宁波奥德普电梯部件有限公司

核准 APPROVED	日期 DATE	2015.4.29	重量 WEIGHT	比例 SCALE	名称 TITLE	摇臂
	制图 DRAWN	李煜		1:1.5		
	设计 DESIGNED	李煜			图号 DWGNO	OX-210AT.1L01G01
	审核 CHECKED		共1张 第1张			版本 01

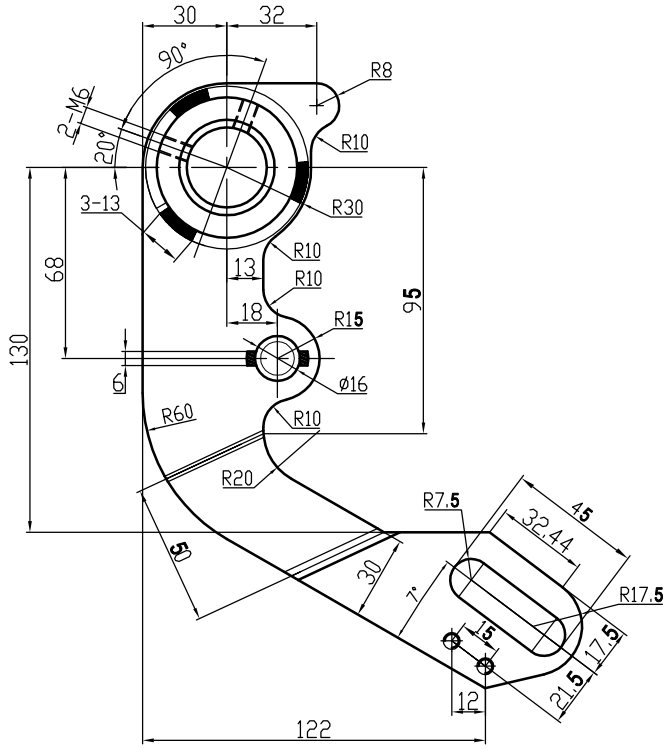
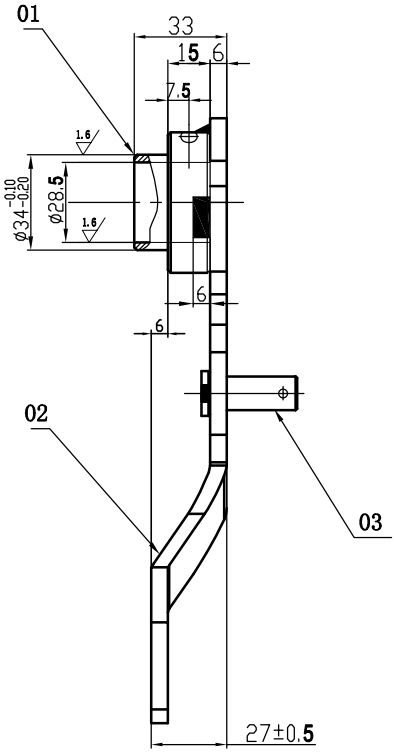
标记	处数	分区	签名	日期	更改内容	标记	处数	分区 PLACE	签名 GUANITY	日期 DATE	更改内容 CHANGE
a	1	B2	李煜	2018.5.17	作业过程中出现了左右焊接时出现同一方向的，为了避免此情况，变更成2-M6螺纹孔

核准 APPROVED	日期 DATE	2015.4.29	重量 WEIGHT	比例 SCALE	名称 TITLE	摇臂
	制图 DRAWN	李煜		1:1.5		
	设计 DESIGNED	李煜			图号 DWGNO	OX-210AT.1L01G02
	审核 CHECKED		共1张 第1张			版本 01

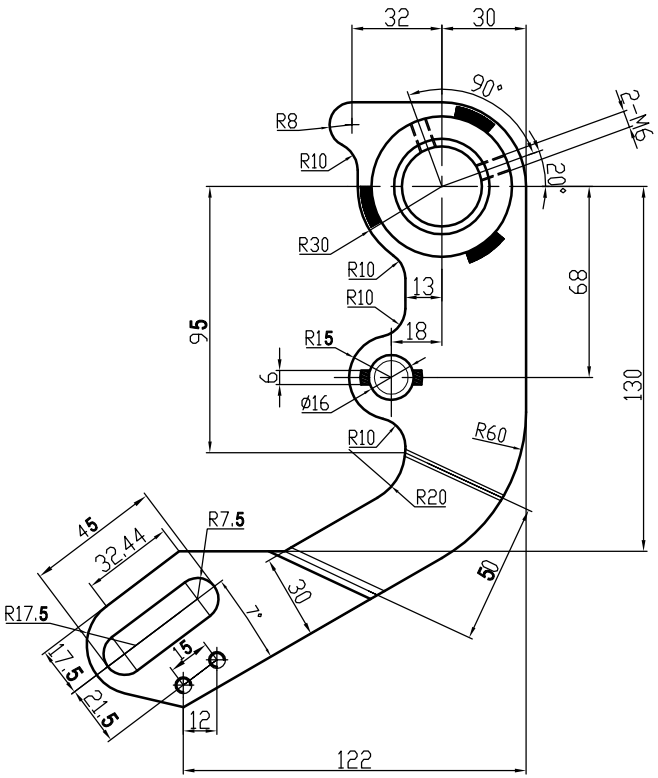
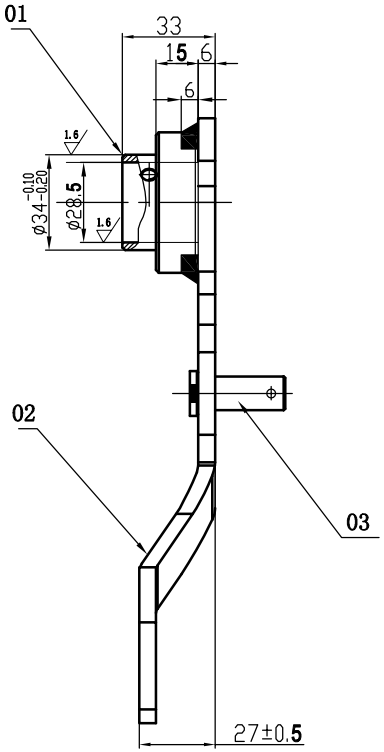
标记	处数	分区	签名	日期	更改内容	标记	处数	分区 PLACE	签名 GUANITY	日期 DATE	更改内容 CHANGE
a	1	B2	李煜	2018.5.17	作业过程中出现了左右焊接时出现同一方向的，为了避免此情况，变更成2-M6螺纹孔

核准 APPROVED	日期 DATE	2015.4.29	重量 WEIGHT	比例 SCALE	名称 TITLE	轴套
	制图 DRAWN	李煜		1:1		
	设计 DESIGNED	李煜			图号 DWGNO	OX-210AT.1-1L01
	审核 CHECKED		共1张 第1张			版本 01

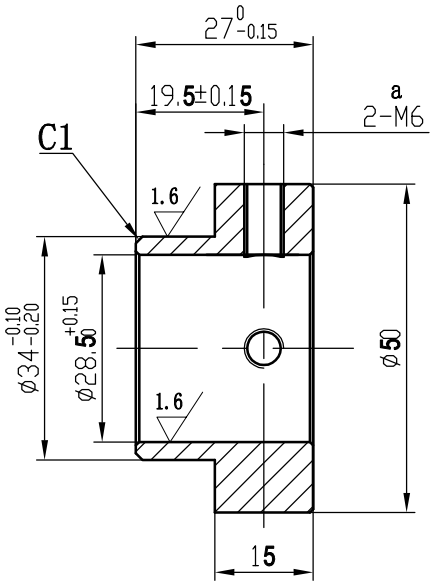
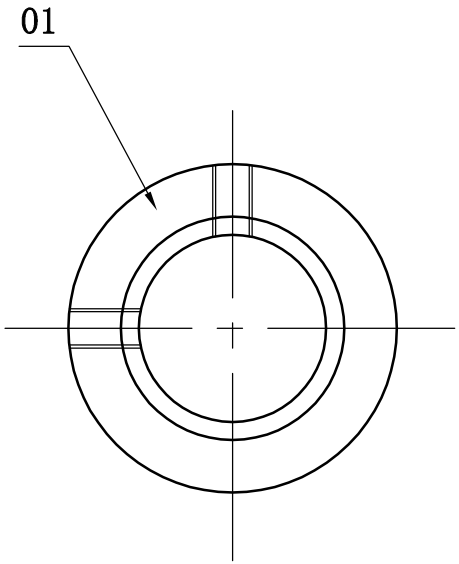
标记	处数	分区 PLACE	签名 GUANITY	日期 DATE	更改内容 CHANGE	标记	处数	分区 PLACE	签名 GUANITY	日期 DATE	更改内容 CHANGE
a	1	B3	李煜	2018.5.17	作业过程中出现了左右焊接时出现同一方向的，为了避免此情况，变更成2-M6螺纹孔
